IGN.271.9.2026

Dotyczy: Remont ulic w mieście Mońki: Kosmiczna, Lotnicza, Planetarna i Szpitalna.

Zamawiający działając na podstawie art. 284 ust. 2 ustawy Pzp udziela odpowiedzi na pytania wykonawcy:

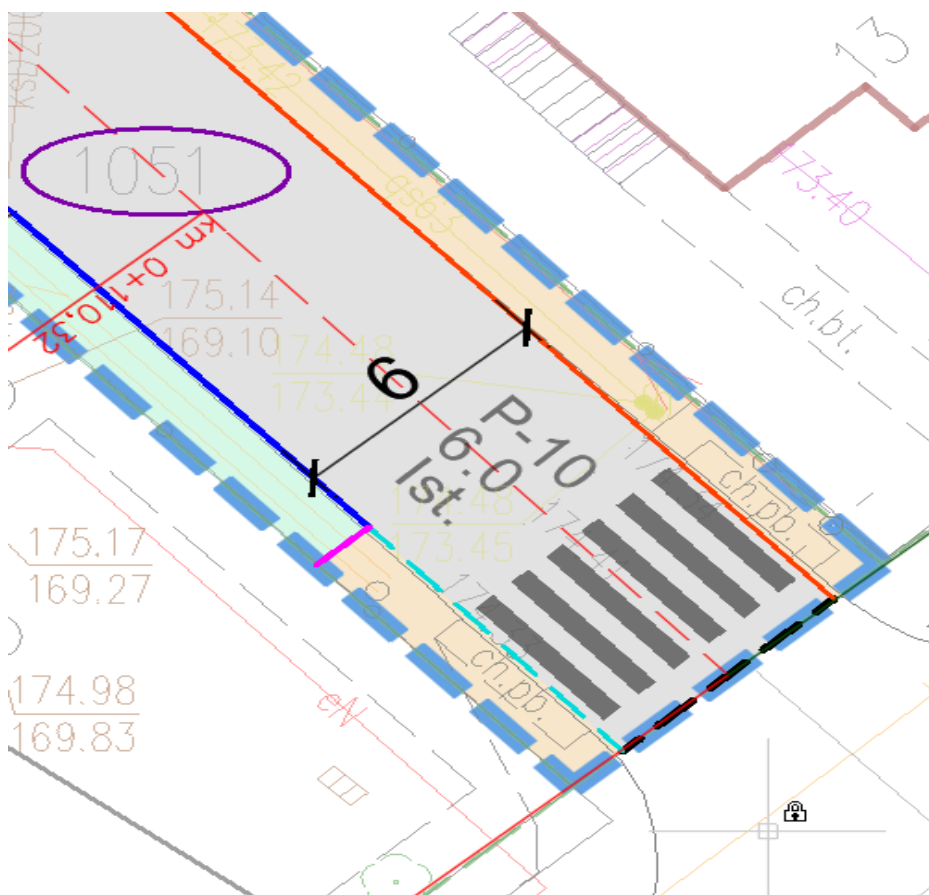
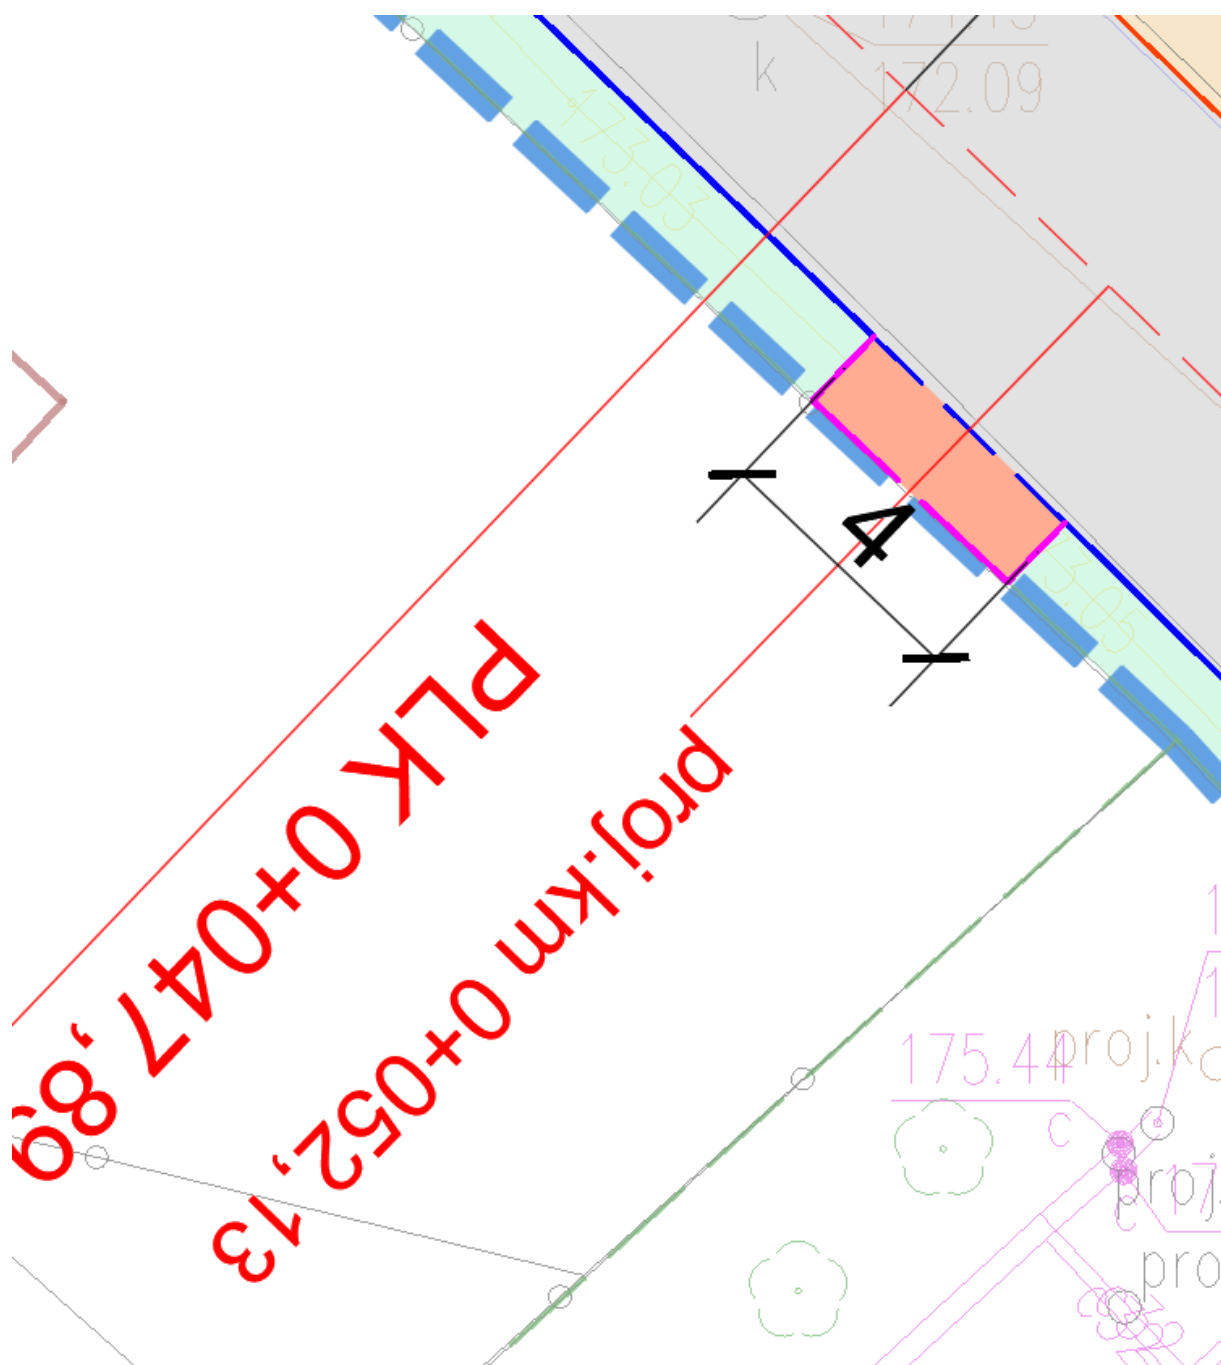
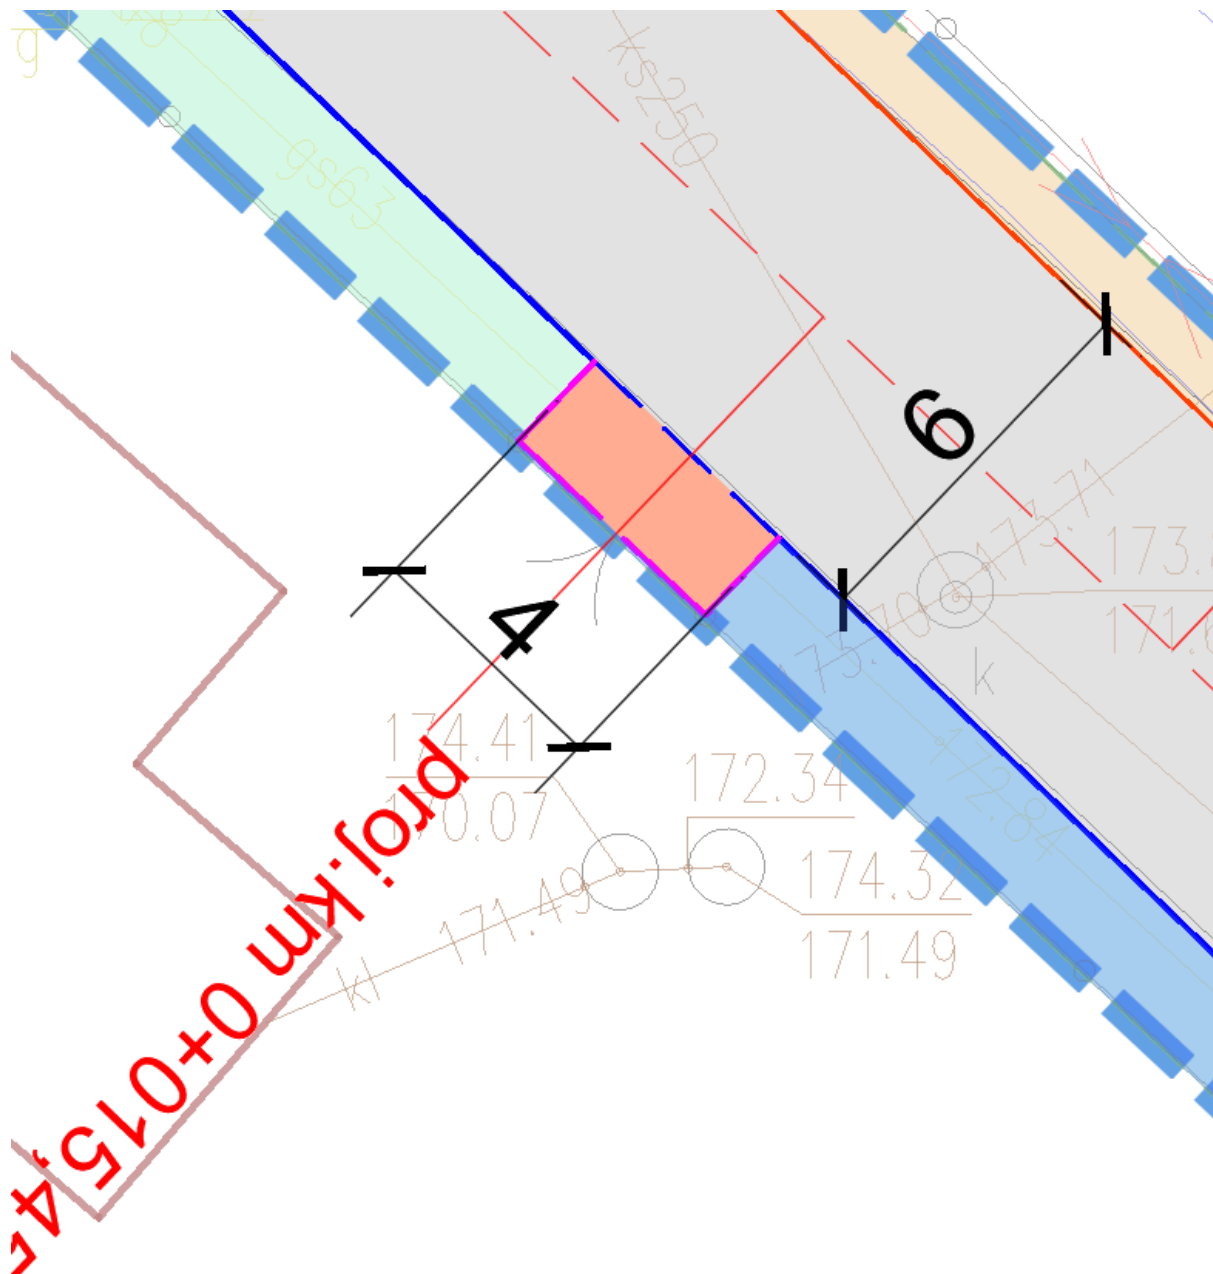
1. Chodnik po stronie lewej, do przebudowy jest wykonany z betonowej kostki brukowej, czerwonej typu fala. W przedmiarze występują płyty betonowe o wymiarach 35x35x5 cm . Prosimy o zmianę przedmiaru.
2. Na ulicy Szpitalnej występuje korekta niwelety nawet na +13cm, -2cm. W przedmiarze brak jest uzupełnienia podbudowy. Brak jest robót ziemnych – korytowania podbudowy. Prosimy o uzupełnienie.
3. Prosimy o wskazanie lokalizacji gdzie należy ustawić obrzeża betonowe 6x20x100. Brak rozbiórki obrzeży.

Ad.3. Obrzeża należy wykonać w miejscu wskazanym poniżej. Oznaczono obrzeże kolorem różowym.
